ZP.271.12.2020

**Zmiana treści
specyfikacji istotnych warunków zamówienia nr 1**

**Dotyczy: przetargu nieograniczonego na remont elewacji budynku dworca
PKP przy ul. Towarowej w Nowej Soli.**

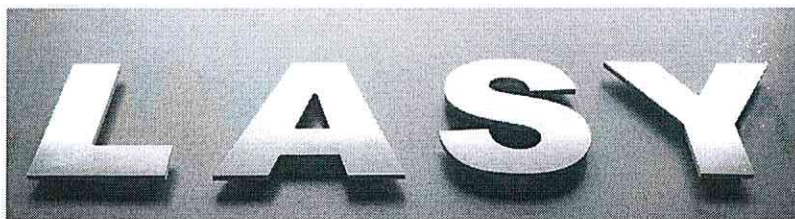
1. Stolarka okienna piwnic w kolorze ciemno brązowym, pozostałe w odcieniu bieli.
2. Napis DWORZEC należy wykonać z liter 3D ze stali nierdzewnej gatunku 316. Wymagany krój czcionki to „Arial”. Litery należy zamontować do fasady na krótkich wysięgnikach i podświetlić każdą z liter tzw. efekt halo. Przykład rodzaju liter 3D

Temperatura bieli podświetlenia od 3000K do 4000K.
